DOHODA**o uložení inžinierskych sietí v ochrannom pásme vodného toku**

TK Podhájska – stanovisko k odvádzaniu odpadových bazénových vôd do ochladzovacích nádrží

TK Podhájska - vypúšťanie odpadových vôd z ochladzovacej nádrže cez navrhnutý výustný objekt a odvádzanie odpadovej bazénovej termálnej vody cez nerezové potrubie DN 250 do ochladzovacích nádrží
- vviadrenie

ZOD. PROJEKTANT:		
VYPRACOVAL:		
INVESTOR: TK Podhájska s.r.o.		
MIESTO STAVBY: Podhájska		
AKCIA: Vypúšťacie a napúšťacie potrubia termálnych vôd TK - Podhájska		Č. ZAK.:
VÝKRES: Situácia- potrubie odpadovej bazénovej vody ochladzovacie nádrže		DÁTUM: 04/2024
		FORMÁT: 2xA4
		MIERKA: 1:500
		Č. VÝKRESU: 01

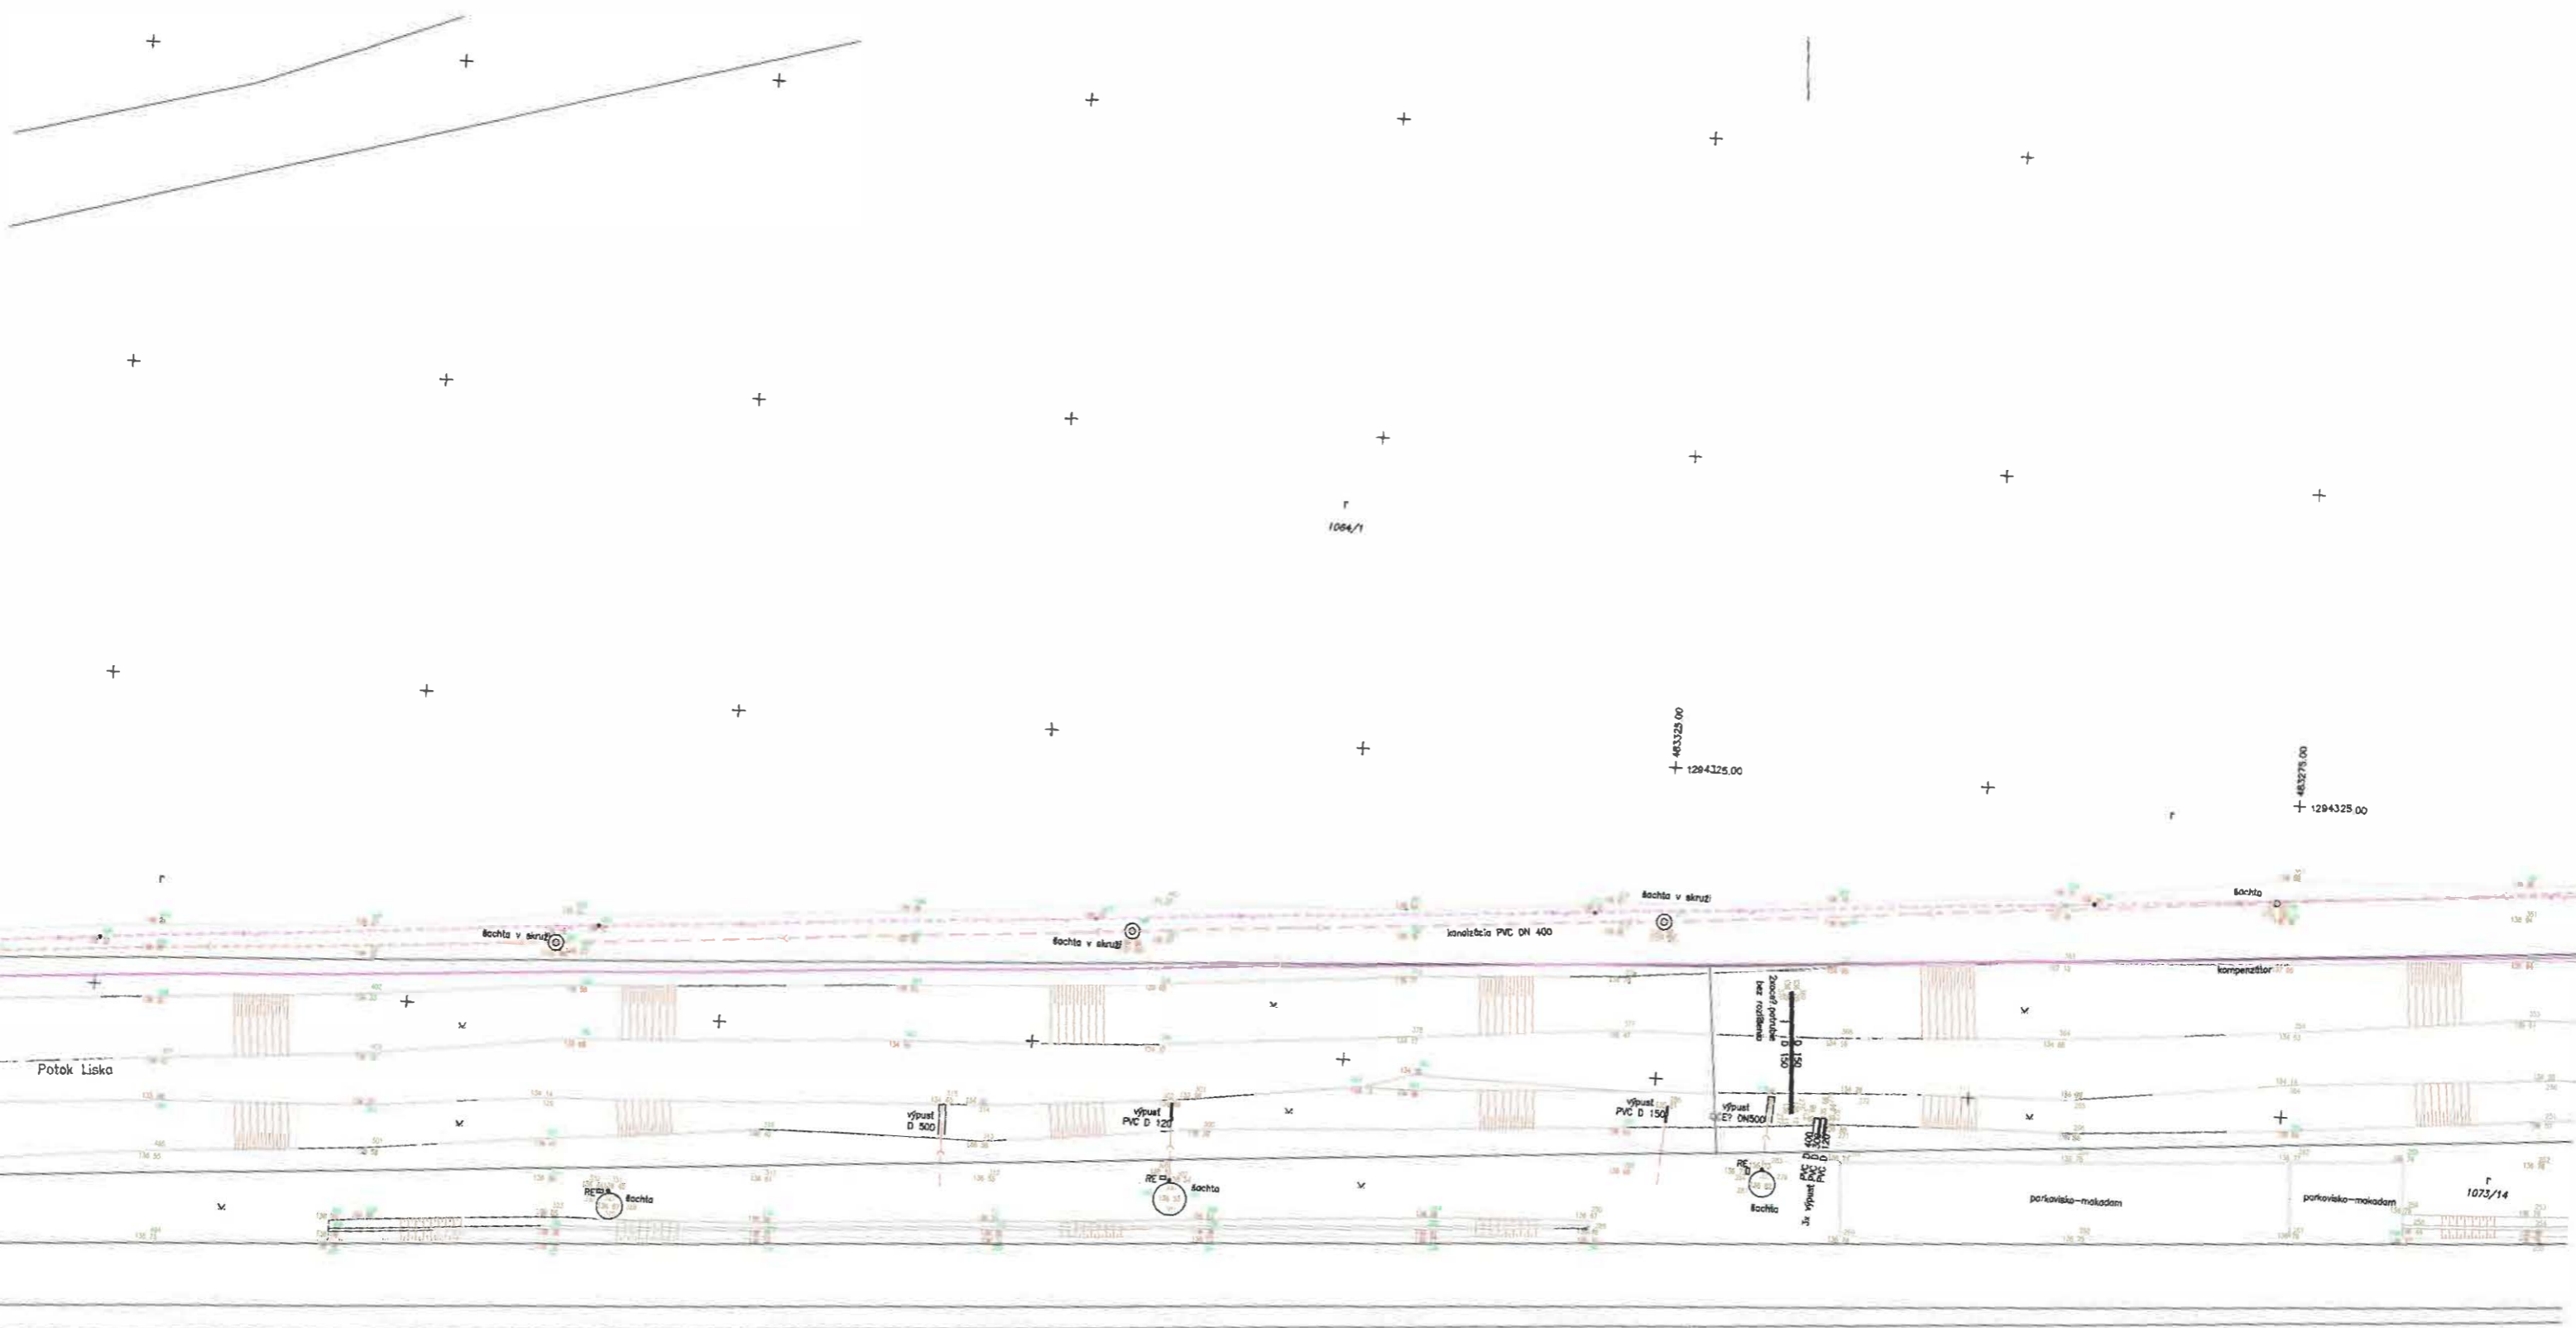
1. PD doplniť o skutočné zameranie už osadeného potrubia DN 160 v ochrannom pásme vodného toku a priečny rez s uvedením hĺbky uloženia potrubia pod terénom. **KPD bol doplnený geometrický plán, vyhotovený Ing. Peter Moravčík, 24.05.2024.** Na stavebné objekty uložené v ochrannom pásme vodného toku Liska **bude potrebné na základe samostatnej žiadosti zaslanej na právny odbor (JUDr. Ing. Bírová, [REDAKOVANÉ]) Dohodu podľa § 269 ods.2 zákona č.513/1991 Zb. Obchodného zákonníka v znení neskorších predpisov, ktorá bude neoddeliteľnou súčasťou stanoviska k dodatočnému stavebnému a vodoprávnemu konaniu.**

2. Odpadové vody z ochladzovacej nádrže sme žiadali viesť areálom ČOV, s napojením v šachte za merným objektom na odtoku z ČOV. **Predložená situácia rešpektuje uvedenú požiadavku.** V trase kanalizačného potrubia areálom ČOV je osadená energetická chránička. Kanalizačné potrubie je napojené v RŠ2, do ktorej sú zaústené aj prečistené splaškové odpadové vody z ČOV.

3. Na trase kanalizácie je osadený merný objekt.
4. Na trase kanalizácie z ochladzovacej nádrže, pred napojením na šachtu na odtoku z ČOV, sme žiadali osadiť nádrž, resp. šachtu, ktorú bude možné v prípade čistenia nádrží uzatvoriť, aby nedošlo k úniku nežiadúcich látok do vodného toku a zároveň bude slúžiť ako odberné miesto pre odber vzoriek pred zmiešaním s odpadovými vodami z ČOV. **V predloženej PD je zakreslená ukľudňovacia nádrž, do ktorej, v prípade potreby je možné ručne uzatvoriť prítok odpadových vôd a za ňou je osadený merný objekt, ktorý bude slúžiť aj na odber vzoriek odpadových vôd.**

7. Pozdĺž ochladzovacích nádrží osadiť nerezový žľab na čistenie od zhrabiek- **žľab je v PD zakreslený.**
8. Nesúhlasili sme s odvádzaním prečistených odpadových vôd z ČOV do ochladzovacej nádrže- **tlakové potrubie je v PD odstránené.**
